改善箇所説明図

スロットルボディ

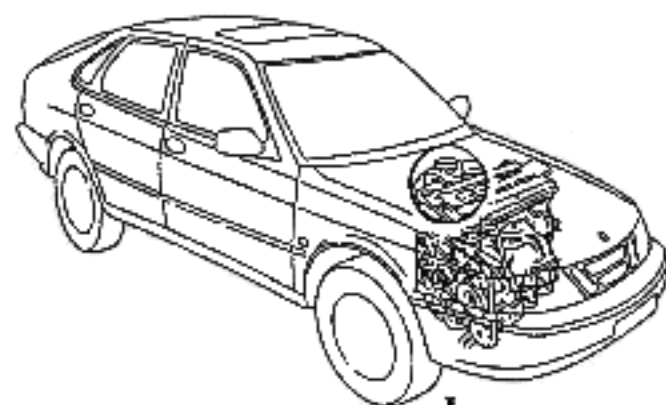
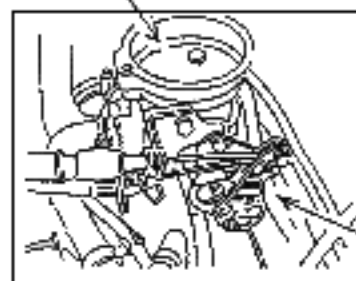
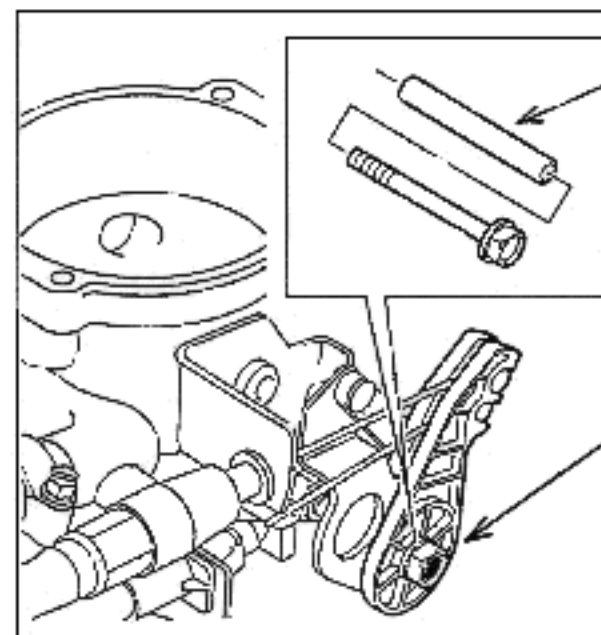
基準不適合発生箇所

（ 原動機の回転数を制御するスロットルレバーのプッシュ（穴の内側にはめ込む円筒形の軸受）の表面処理が不適切なため、当該プッシュが腐食し、円滑なスロットルレバーの動きが妨げられ、エンジン回転が下がらないおそれがある。

プッシュ及びスピンドルを対策品と交換する。

プッシュ及びスピンドル

識別：スピンドル頭部に白ペイント塗布
